Neubau Dreifachkindergarten Kreuzgut in Schaffhausen

Bericht des Preisgerichts

Datum: 12.06.2026

8.1 Baumhaus (Nr.2)

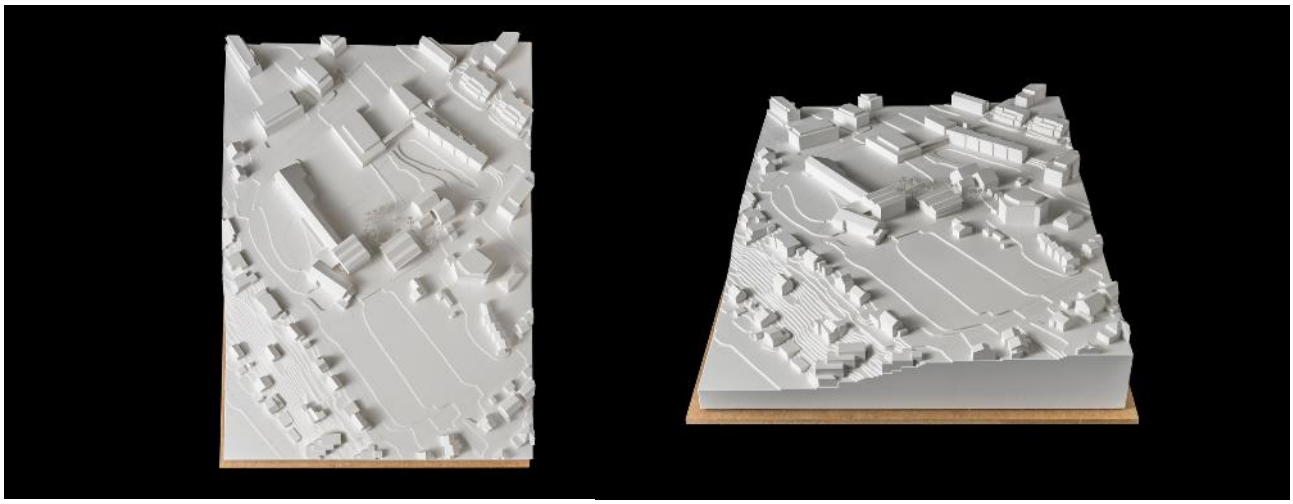
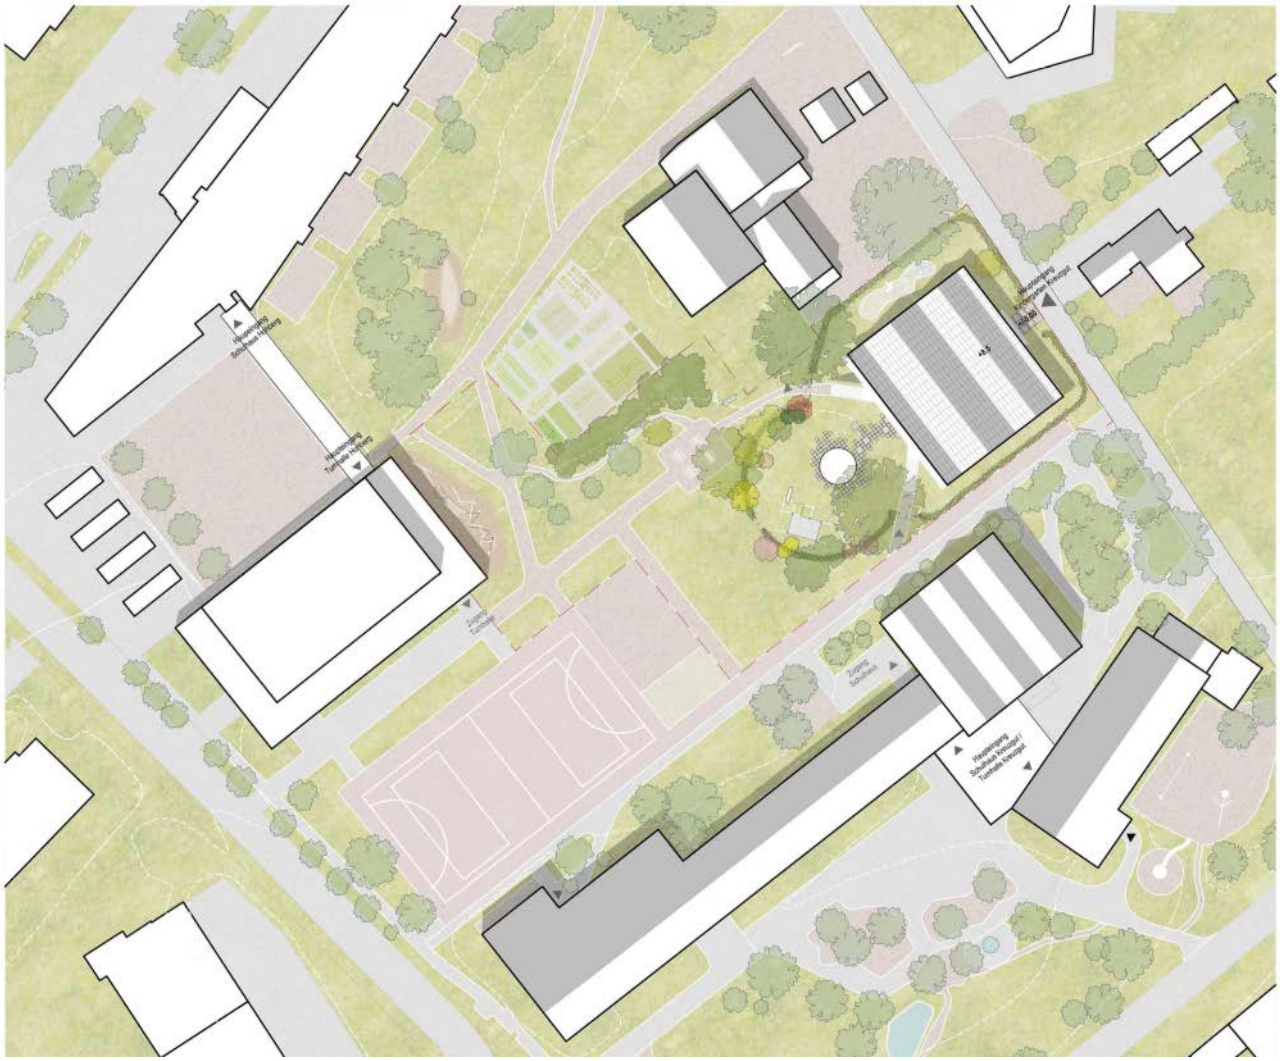
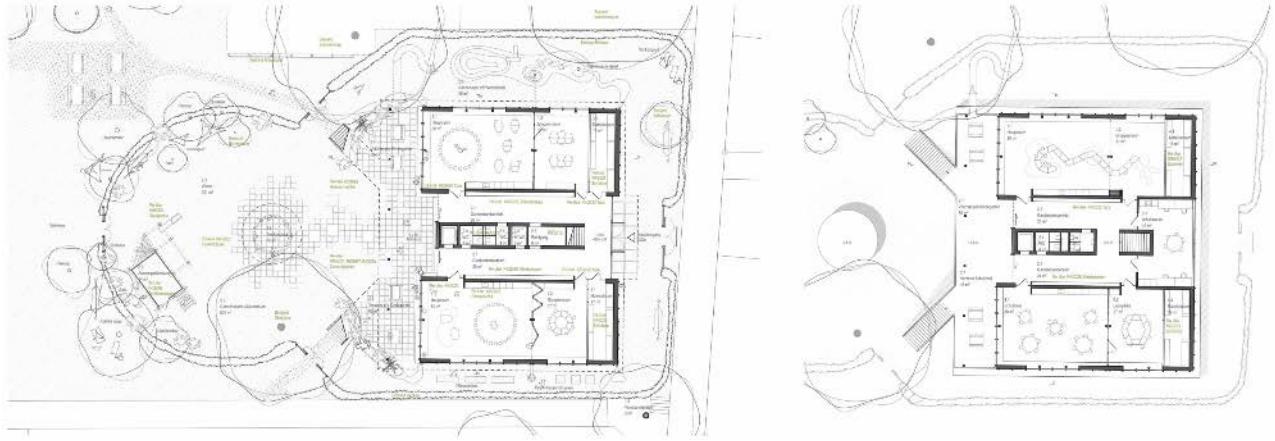
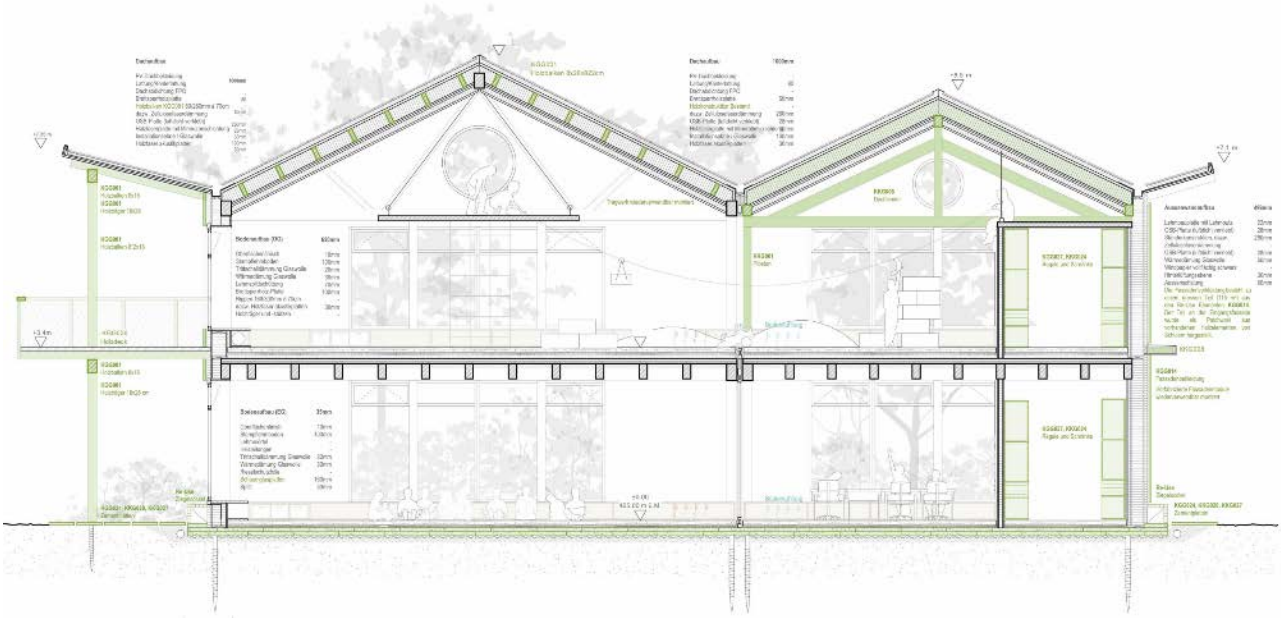
Wie im Projektkennwort "Baumhaus" angedeutet, besteht das Leitmotiv des Entwurfes in einer engen Verflechtung von Gebäude und Aussenraum. Konzipiert als eine Art Doppelfigur, öffnet sich der neue Kindergarten nach Südwesten über eine Veranda auf einen von der Schulanlage über Hecken und Bepflanzungen abgetrennten Gartenraum. Der Kindergarten ist über den Kreuzgutweg erschlossen, und schafft dank einem gut proportionierten Gebäudevolumen ausgewogene aussenräumliche Beziehungen. Bereits auf der Ebene des Städtebaus wird der Aspekt des ressourcenschonenden Bauens mitgedacht, indem mit der Situierung des Gebäudes der Erhalt des Baumbestandes sowie möglichst vieler bestehender Pflanzen bis hin zur Weiterverwendung architektonischer Strukturen wie Beton- und Gummiplatten berücksichtigt werden. Zugleich gewährleistet das Bebauungskonzept eine effiziente Bauetappierung.

Der freiraumgestalterische Beitrag überzeugt durch einen klaren, schlüssigen und der bestehenden Situation angemessenen sorgfältigen Konzeptansatz unter Berücksichtigung des grossmassstäblichen Umfelds sowie den herausgearbeiteten Qualitäten für die Kinder wie auch die Lehrpersonen. Die Raumaufteilung überzeugt, das Gesamtkonzept ist bewusst minimal gehalten, und der Re-Use-Gedanke wird auch im Freiraum mitberücksichtigt.
Mit der Setzung des Gebäudes gliedert sich der Freiraum in einen Vorplatz und Ankunftsort am Kreuzgutweg sowie in einem grosszügigen, zusammenhängenden Aussenraum, der sich zur Gesamtanlage hin orientiert. Dadurch können die wichtigsten Gehölze erhalten bleiben. Gleichzeitig entsteht ein konzeptionell überzeugender Übergang vom geschützten Aussenraum des Kindergartens zum Freiraum der Schulanlage.
Die für die Kinder wichtige Intimität und Geborgenheit erhält der Aussenraum durch einen kreisförmig angelegten Grünkörper, der sich aus der Weiterführung der bestehenden Schnitthecke sowie einer Auflockerung durch frei wachsende Gehölze zusammensetzt. Im Übergang zum Kindergartengebäude befindet sich ein wichtiger,

teilweise überdachter und gemeinschaftlich nutzbarer Aussenbereich. Zusammen mit der Möglichkeit eines Rundwegs um das Gebäude setzt das Konzept auf eine hohe gemeinschaftliche Nutzbarkeit und vielfältige Aneignungsmöglichkeiten.

Die Kindergärten und die Schulinsel sind in einem zweigeschossigen Volumen angeordnet und verfügen über eine leistungsfähige Erschliessung mit zwei aussenliegenden Freitreppen (inklusive Rutschbahn) sowie einer innenliegenden Treppe und einem Lift. Jede Einheit ist mit einer Grundfläche von 135 m^2 in funktionale, gut proportionierte Räume unterteilt und über eine gemeinsame Erschliessungszone mit klar zugeordneten Nutzungsbereichen verbunden. Die vorgeschlagene Grundrissdisposition ist ausgesprochen durchdacht und weist eine hohe Durchlässigkeit und Flexibilität auf, welche für die kurz- und langfristige Nutzung einen hohen Mehrwert generiert.

Ein modulares Holzbaukonzept mit rationellem Raster analog dem bestehenden Kindergarten bildet die Grundlage für eine möglichst umfassende Wiederverwendung der Bauteile. Mit der unprätentiösen Entwurfssprache entsteht eine wohltuende Zurückhaltung und Selbstverständlichkeit, die sensibel den Dialog mit der historisch bäuerlich geprägten Umgebung sowie den zeitgenössischen Bauten sucht. Dies äussert sich etwa in der Verwandtschaft der Silhouetten mit dem Dach des benachbarten Schulhauses Kreuzgut.

Die Prinzipien der Kreislaufwirtschaft und der Wiederverwendung sind im Projekt auf mehreren Ebenen überzeugend und mit hoher Konsequenz in die Ausarbeitung integriert. Auch der Einsatz ökologischer Materialien sowie unterschiedliche Umnutzungsmöglichkeiten werden schlüssig aufgezeigt. Der Verzicht auf eine Klimatisierung ist grundsätzlich nachvollziehbar, stellt im Schulbau jedoch erhöhte Anforderungen an die Abstimmung von thermischer Masse, Sonnenschutz und Nachtauskühlung. Die sorgfältige Optimierung im Hinblick auf ressourcenschonendes Bauen manifestiert sich in den tiefen Emissionen von Erstellung und Betrieb. Insgesamt leistet das Projekt einen überaus überzeugenden Beitrag zum kreislaufgerechten Bauen.

Das Wettbewerbsprojekt "Baumhaus" überzeugt durch eine massgeschneiderte Interpretation der Aufgabenstellung, welche durch ihre konzeptionelle Stringenz eine hohe Ökonomie der Mittel erreicht. Das intelligente Entwurfskonzept schafft Synergien und erreicht eine ausgezeichnete Nutzerfreundlichkeit durch eine angemessene Entwurfskonzeption. Es entsteht eine beziehungsreiche Architektur, sowohl vom ortsbaulichen und architektonischen Aspekt des Weiterbauens her als auch von der Leistungsfähigkeit hinsichtlich der Nutzeranforderungen.

Der unprätentiöse und ressourcenbewusste Entwurfsvorschlag erfüllt - ohne Abstriche bei den funktionalen Anforderungen - die Aspekte der Nachhaltigkeit und der Wirtschaftlichkeit in hohem Masse und trifft damit genau die Vorstellung dessen, was bestellt wurde.

Das Preisgericht empfiehlt das Projekt Nr. 02 mit dem Kennwort Baumhaus zur Weiterbearbeitung. Folgende festgehaltenen Themen sind bei der Weiterbearbeitung des Projekts zu berücksichtigen:

- Aussenraum Kindergarten: Der dem Kindergarten zugehörige Aussenraum soll etwas grosszügier dimensioniert werden. Das heisst, der für die Kindergartenkinder undefinierte Spielrasen soll in den runden gemeinschaftlichen Gartenbereich einbezogen werden.

- Laube: Die Grösse der Laube soll nochmals überprüft werden. Allenfalls kann diese für eine bessere Nutzbarkeit etwas vergrössert werden. Zudem ist dem Witterungsschutz im Bereich der Laube besondere Beachtung zu schenken.

- Eingangssituation im Erdgeschoss: Die Eingangssituation ist in der weiteren Planung hinsichtlich des Witterungsschutzes zu überprüfen. Es ist zu berücksichtigen, dass dies auch der Wartebereich der Kinder ist, bevor sie in die Innenräume hineingelassen werden.

- Technikräume: Die Technikräume werden in der weiteren Planung richtig zu dimensionieren sein. Dabei ist auch die Zugänglichkeit (Wartungsarbeiten) angemessen zu berücksichtigen.

8.2 PITSCHI (Nr. 41)

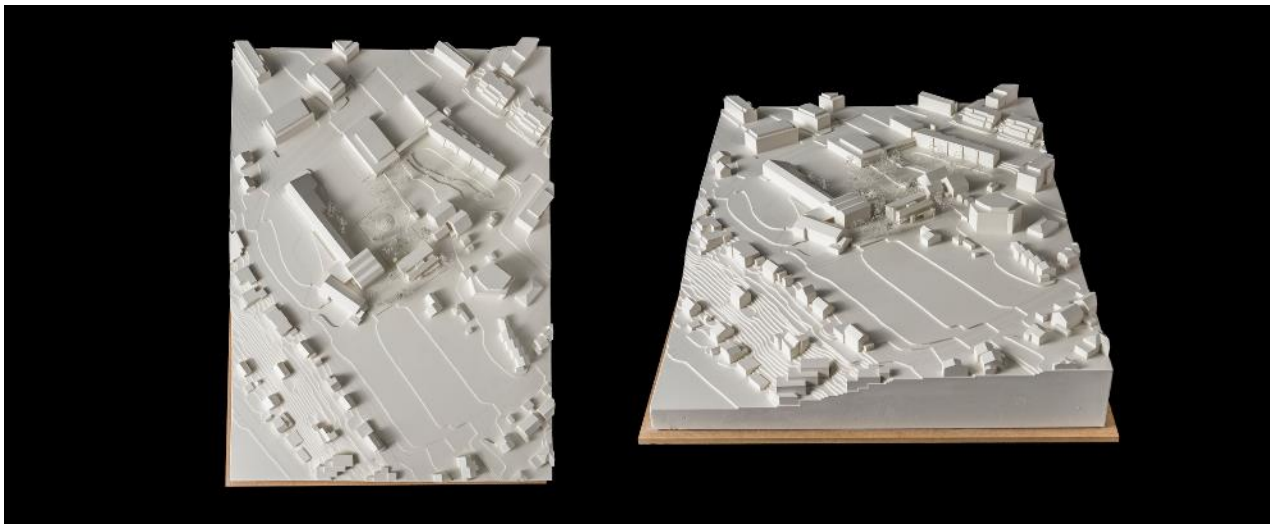
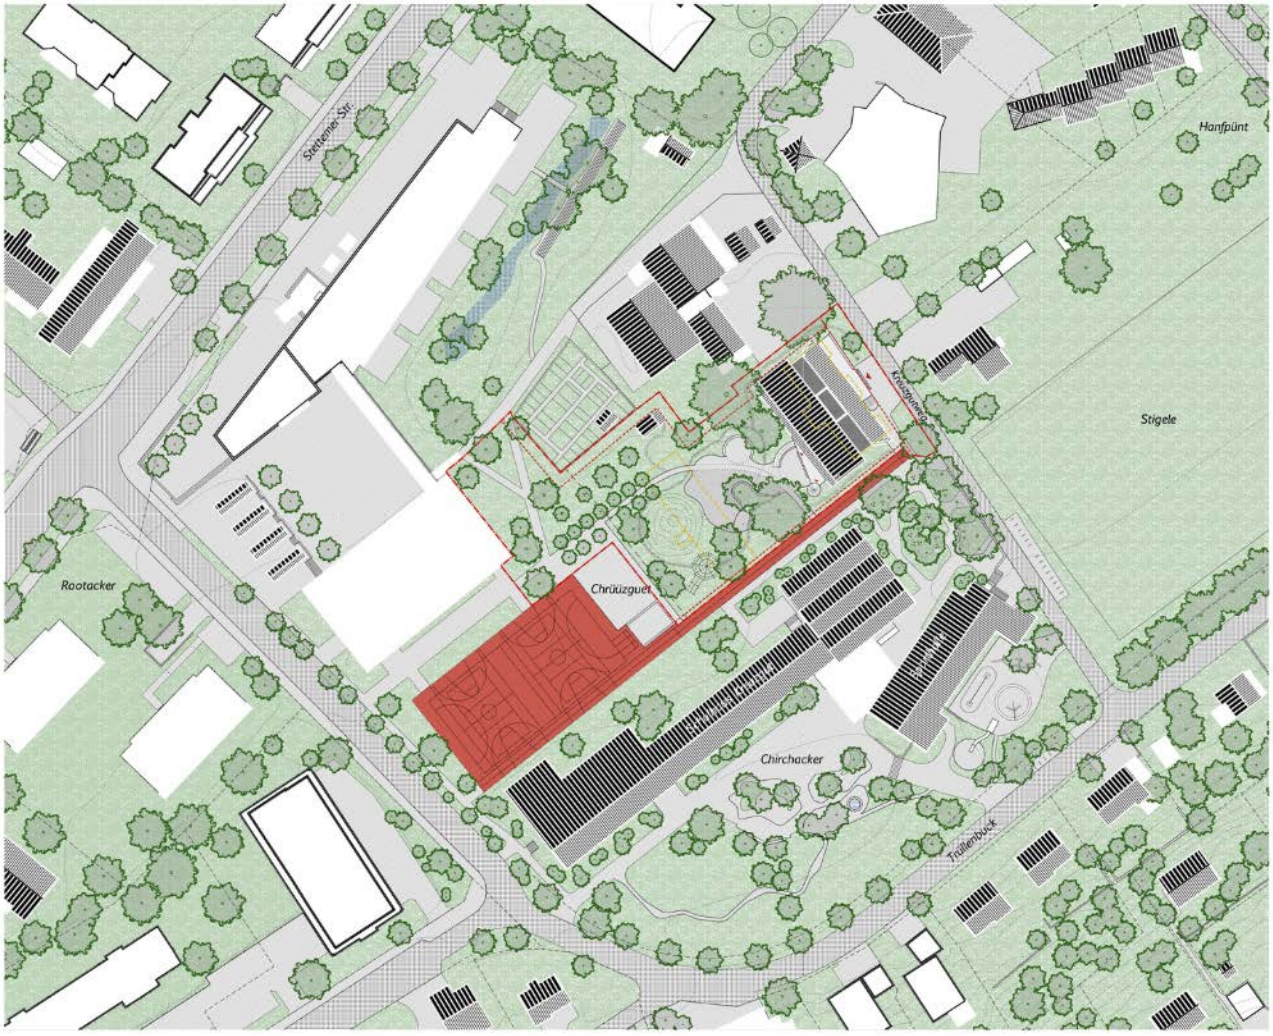
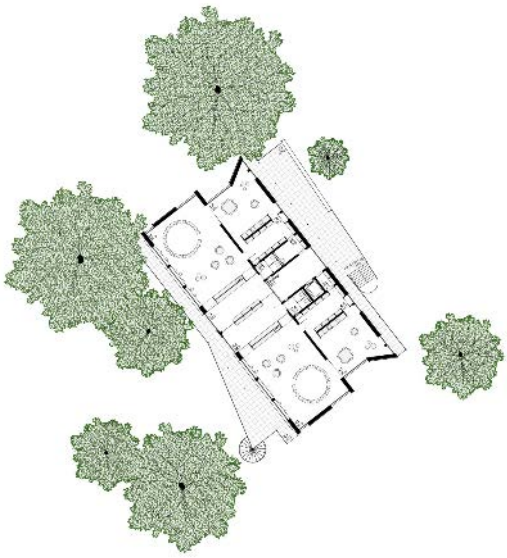
Die Setzung des Baukörpers zum Kreuzgutweg leitet sich direkt aus der Lage des bestehenden Kindergartens, beziehungsweise dessen Ostfassade ab. Dadurch wird eine klare Eingangssituation geschaffen. Der Fussabdruck des Neubaus vergrössert sich nur unwesentlich und der Garten kann in seiner maximalen Ausdehnung ausgespielt werden. Je eine Verandaschicht vervollständigt das Volumen entlang der Ost- und Westfassade. Diese Verandaschichten lassen gut nutzbare Aussengeschossflächen entstehen und bieten Platz für die Vertikalerschliessungen. Die Wendeltreppe als wichtiges Element ist etwas zu knapp dimensioniert. Mit spielerischen Geometrien reagiert das Gebäude auf die vorgefundenen Situationen, schafft interessante Ausblicke und stellt vielfältige räumliche Bezüge her.

Mit der Setzung des Gebäudes entsteht eine klare Adressierung sowie ein Eingangsbereich im Freiraum, der konzeptionell nicht nur den Zugang vom Kreuzgutweg her betont, sondern auch einen direkt begehbaren Bezug zur neu gestalteten Aussenraumfläche des Ergänzungsbaus der Schule schafft. Dadurch wird der östliche Zugang zur Gesamtanlage auch gestalterisch gestärkt.
Der grosszügige, sich gegen Westen öffnende Freiraum ist sorgfältig gestaltet und bietet eine hohe und attraktive Vielfalt an Nutzungen. Dies zeigt sich zum einen im Umgang mit der Terrainmodellierung, den vorgeschlagenen Zuordnungen der Nutzungen für die Kinder, sowie in den konzeptionellen Ansätzen, wie z.B. durch den angedachten Gemüse- und Obstgarten, der eine Verbindung zu den grösseren Kindern der Schule schafft. Weiter überzeugt das Freiraumkonzept mit einem hohen Grünanteil und den darin enthaltenen Gehölzen. Der aktuelle Baumbestand wird vorbildlich erhalten und die Wurzelbereiche der Bäume werden geschont.

Der zweite Zugang von Westen her ist prominent und hinsichtlich der Gesamteinbindung in der Anlage nachvollziehbar. Es stellt sich allerdings die Frage, ob er in seiner Prominenz den doch eher geschützten Aussenraum des Kindergartens eher schwächt. Auch die Anbindung an die 100m-Bahn ist nicht klar.

Der Neubau basiert auf einer klaren strukturellen Ordnung, die sich aus der Geometrie der Fundamentstreifen des Bestandsgebäudes ableitet. Primär wird das Raumprogramm innerhalb von zwei unterschiedlich breiten Schichten angeordnet. Garderoben, Nasszellen, Haupt- und Gruppenräume werden mit Quer- und Längsbezügen geschickt miteinander verflochten. Die gut proportionierten Räume erhalten viel Tageslicht und bieten spannende Ausblicke. Der vorgelagerte Raum der Lehrpersonen zeigt sich jedoch als Schwachstelle. Volumetrisch beengt er die Zugangssituation vom Kreuzgutweg her. Gleichzeitig sind die Nutzenden stark exponiert. Für ein enges Zusammenwirken der Kindergartenklassen über die Geschosse hinweg wird eine innenliegende Treppe vermisst.
Als «Haus im Garten» überzeugt der strukturelle Holzbau in architektonischer Hinsicht. Das Projekt manifestiert eine angemessene Leichtigkeit durch seine stimmige und ansprechende Farbigkeit und der horizontaler Fassadenstrukturierung, welche sich aus der Wiederverwendung der Bauteile ableitet. Die PV-Elemente im Dachbereich werden als architektonisches Mittel vorteilhaft eingesetzt und tragen wesentlich zur Eigenstromproduktion bei.

Viele Bauteile des Bestandes werden im Projekt weiterverwendet und ihren Eigenschaften entsprechend gezielt eingesetzt. Zudem wird aufgezeigt, wie mit möglichen Abweichungen oder Schäden umgegangen werden kann. Die Materialoptimierung ist teilweise berücksichtigt, und die räumliche Struktur weist auf verschiedenen Ebenen eine gewisse Anpassungsfähigkeit auf. Die spätere Rückbaubarkeit wird hingegen nicht explizit thematisiert. Die Emissionen aus Erstellung und Betrieb liegen im Vergleich zu den übrigen Projekten im mittleren Bereich. Insgesamt wird das Projekt im Hinblick auf kreislaufgerechtes Bauen positiv beurteilt, auch wenn im Vergleich zu anderen Beiträgen noch Optimierungspotenzial besteht.

Insgesamt handelt es sich um ein sehr sorgfältig ausgearbeitetes Projekt, welches den Massstab der Kinder trifft und auf ihre Bedürfnisse abzielt. Die Themen zirkuläres Bauen und Re-Use sind entwurfsprägende Parameter. Die einfache und geschickte innere Organisation lässt «Pitschi» zu einem architektonisch hochwertigen, haushälterischen, ökonomischen Projekt werden. Die exponierte Lage des Lehrpersonenzimmers und die nicht vorhandene innere Treppenerschliessung schränken den Betrieb jedoch entscheidend ein.
